**Modulo per la presentazione delle osservazioni per i piani/programmi/progetti sottoposti a procedimenti di valutazione ambientale di competenza statale**

Presidente dell'associazione "**Fronte Sannita per la Difesa della Montagna**"

Progetto di un impianto eolico composto da 6 aerogeneratori da 6 MW ciascuno, con potenza totale di 36 MW e relative opere accessorie, ricadente nel comune di Morcone - Frazione Cuffiano, e lungo il confine dei comuni di Circello e Santa Croce del Sannio, in provincia di Benevento

**Allegato alle osservazioni sul rischio idrogeologico dell'area (stralcio della Carta del Rischio frana del Piano Stralcio per l'Assetto Idrogeologico dell'A. di B. ex Liri Garigliano Volturno)**

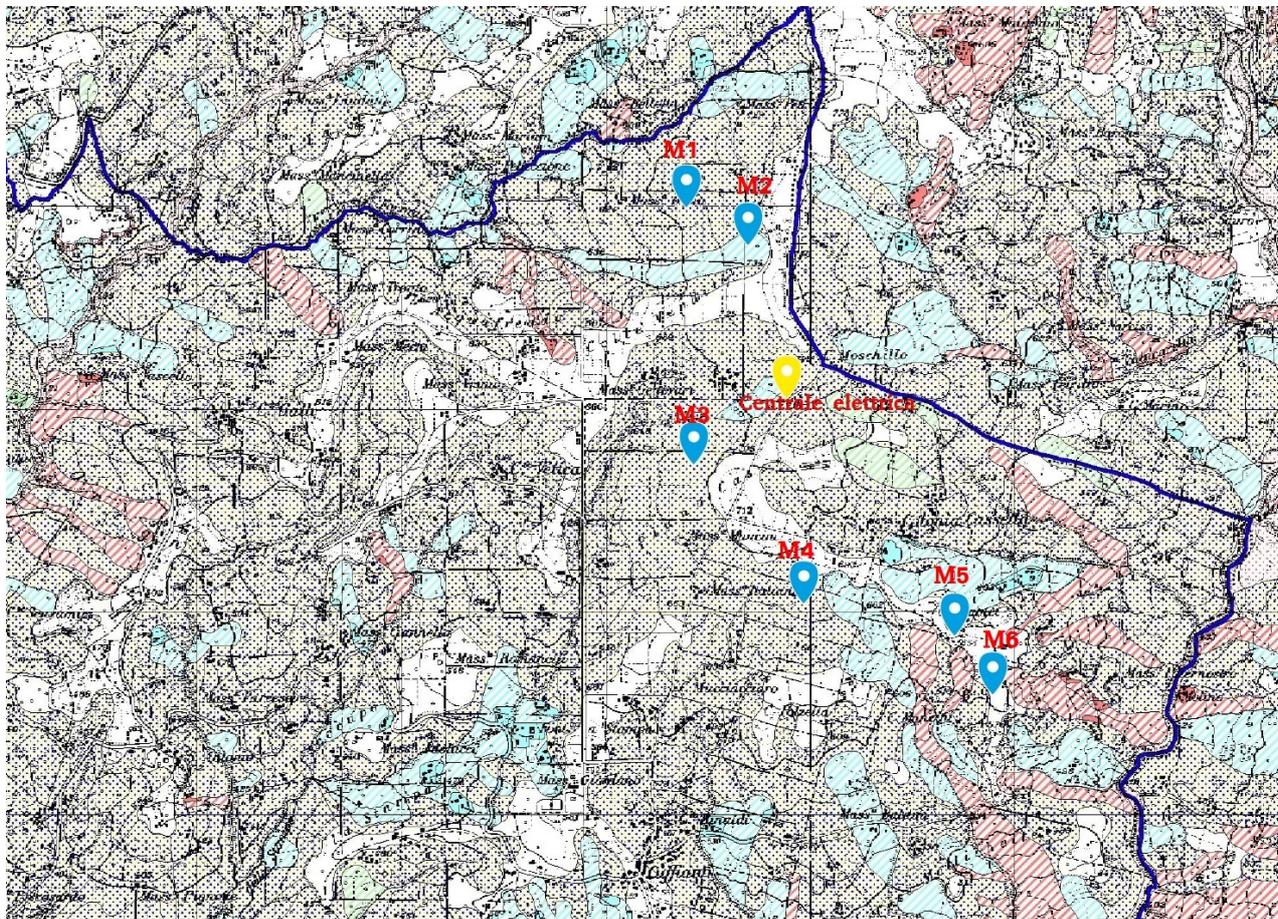
**La pala denominata M2 ricade su un'area classificata a rischio medio A2 nella carta del Piano Stralcio Assetto Idrogeologico - rischio frane (PSAI – Rf) dei territori dell'ex Autorità di Bacino Liri-Garigliano e Volturno.**

**Pertanto al fine di perseguire tali obiettivi è necessario che il progetto della pala suddetta, sia corredato di uno Studio di compatibilità idrogeologica, secondo quanto riportato nel TITOLO III:**

Il su riportato art. 23 evidenzia uno studio di compatibilità idrogeologica che richiede specifici livelli di approfondimento, che nella relazione geologica non sono stati riportati. Le uniche indagini a cui si fa riferimento nella relazione geologica sono i sondaggi eseguiti per la realizzazione della stazione elettrica. Poiché dal punto di vista geologico l'intera area viene attribuita alla formazione del Flysch Rosso, la quale è caratterizzata da continue variazioni litologiche latero-verticali nell'ambito di una stessa facies e variazioni di "facies" piuttosto frequenti in un'area sufficientemente estesa come quella interessata dal progetto, le indagini suddette non possono essere ritenute sufficienti a caratterizzare dal punto di vista geologico, geotecnico, idrogeologico e sismico i vari siti interessati, men che meno un'area classificata A2 nella carta del Rischio frana del PSAI, visto che lo **Studio di compatibilità idrogeologica** richiesto dall'art. 17 del TITOLO III prevede tutti i punti indicati nel su riportato art. 23, da sottoporre al parere dell'Autorità di Bacino competente. Pertanto, le conclusioni tratte dal geologo che ritiene che sia possibile, sulla scorta dello studio effettuato, assicurare le sufficienti condizioni di sicurezza dell'area di ubicazione delle opere previste in progetto, non sono da ritenere valide.

Distribuzione dei siti: probabili direttrici di comunicazione.

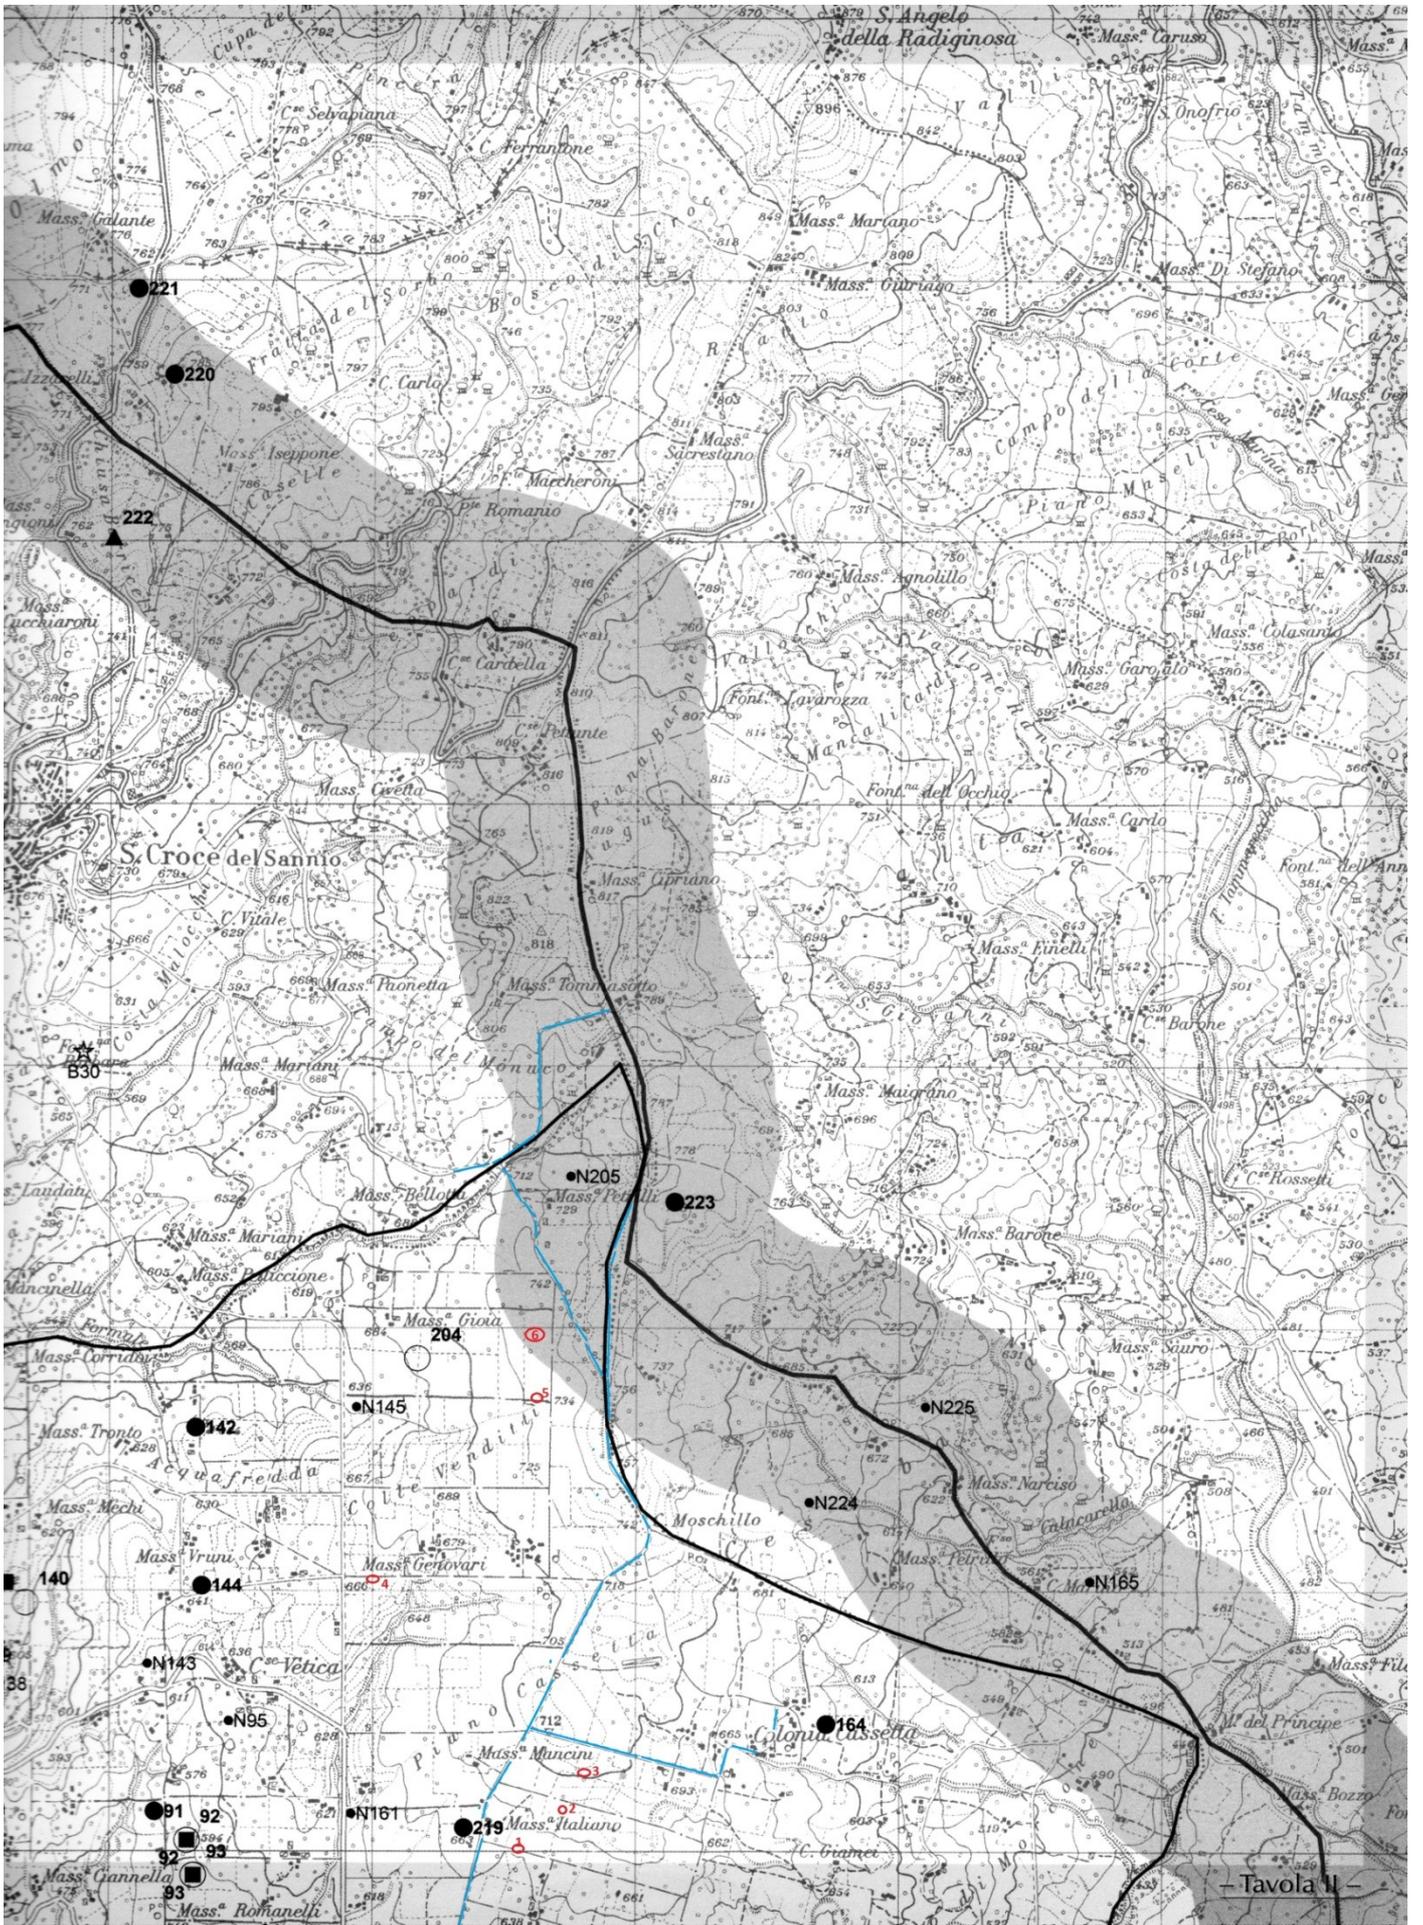
- Scarsa evidenza è stata data alla presenza dell'antico **tratturo Regio e** dei tratturelli ad essa collegati, come i siti individuati in N204-N205 e dei siti N219,N164.

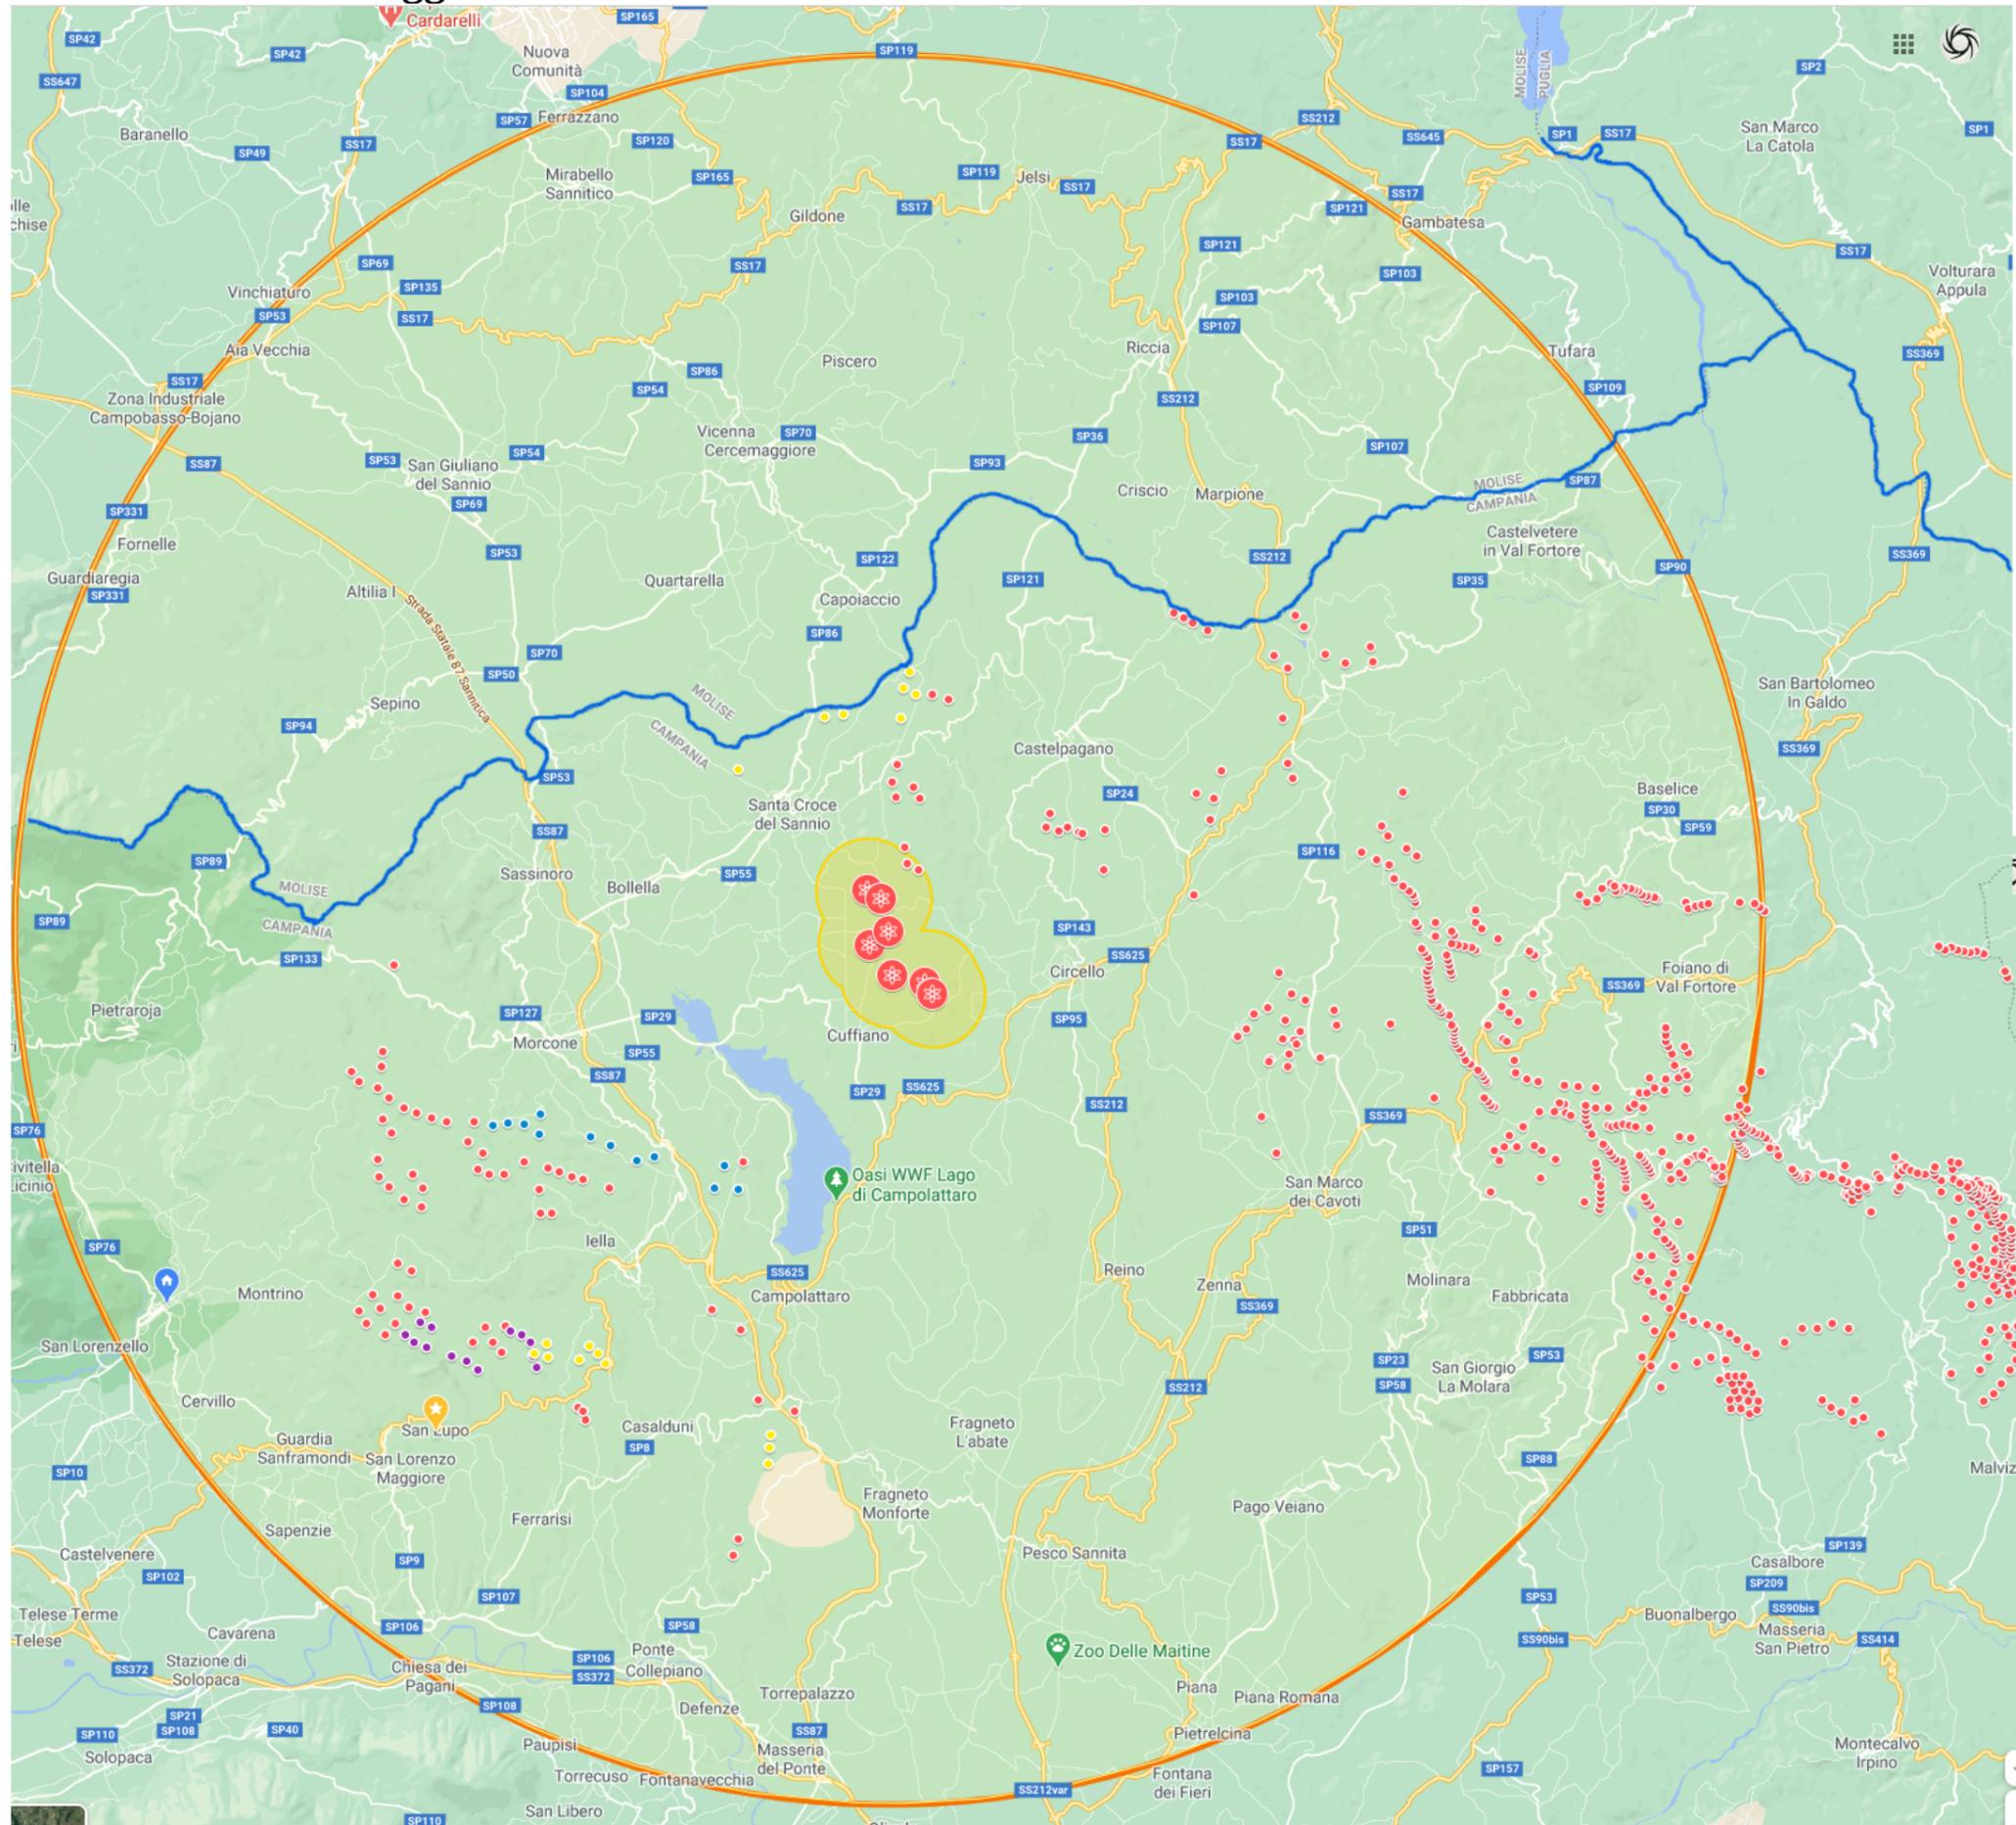
Chi è a conoscenza del territorio, ha potuto riscontrare che il punto di osservazione che presumibilmente è stato utilizzato dall'Ing. Trivelli si trova ad altitudine di molto inferiore rispetto all'area di installazione che è peraltro del tutto nascosta dai rilievi orografici. Non si comprende, pertanto, il fondamento dell'affermazione che “ *il bacino visivo resta pressoché lo stesso*” e che “*All'interno del bacino visivo, in alcune aree aumenta il numero degli aerogeneratori visibili. Tuttavia, nonostante tale incremento, l'impatto cumulativo è da considerarsi “spalmato” sul territorio per effetto dell'orografia e della distanza tra gli impianti.*”.

Non risulta indicata nemmeno la percentuale di turbine visibili dai centri abitati di Morcone, fino al centro abitato di Benevento, dal quale tutti gli AE sono visibili sia nelle ore diurne che in quelle notturne.
